Nr dokumentu: 188/24/DZ

Data: 25.11.2024

Dotyczy: Postępowania przetargowego na zadanie *Rozbudowa istniejącej ciepłowni o blok parowy z kotłem wielopaliwowym wytwarzającym ciepło i energię elektryczną w wysokosprawnej kogeneracji planowana do realizacji na terenie PEC – Gliwice Sp. z o.o. w Gliwicach przy ul. Królewskiej Tamy 135.* Nr postępowania DZ/1/4/2024

/ rysunek /

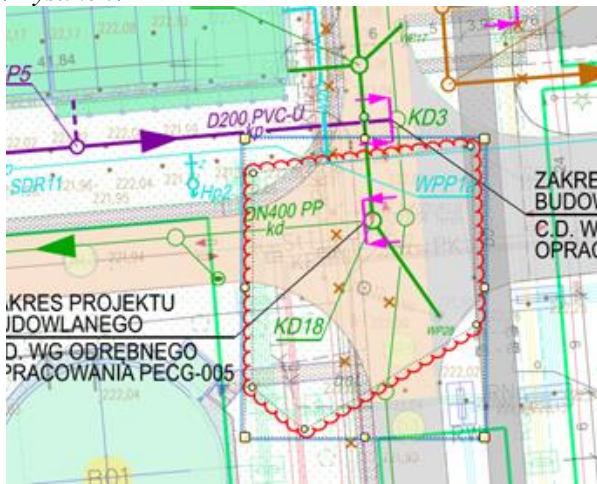
Prosimy o określenie zakresu/granicy likwidacji kanalizacji deszczowej fi150mm dla zadania etapu III. Czy jest to obszar skrzyżowania drogi DR3 i DR9

Odpowiedź: Zakres odcinka kanalizacji deszczowej ϕ 150mm do usunięcia powinien obejmować cały obszar objęty inwestycją oraz instalacje, które mogą mieć wpływ na teren tej inwestycji. Należy przyjąć, że wszelkie elementy kanalizacji deszczowej w obrębie terenu inwestycji, które mogą kolidować lub wpływać na realizowane prace, należy uwzględnić w zakresie likwidacji.
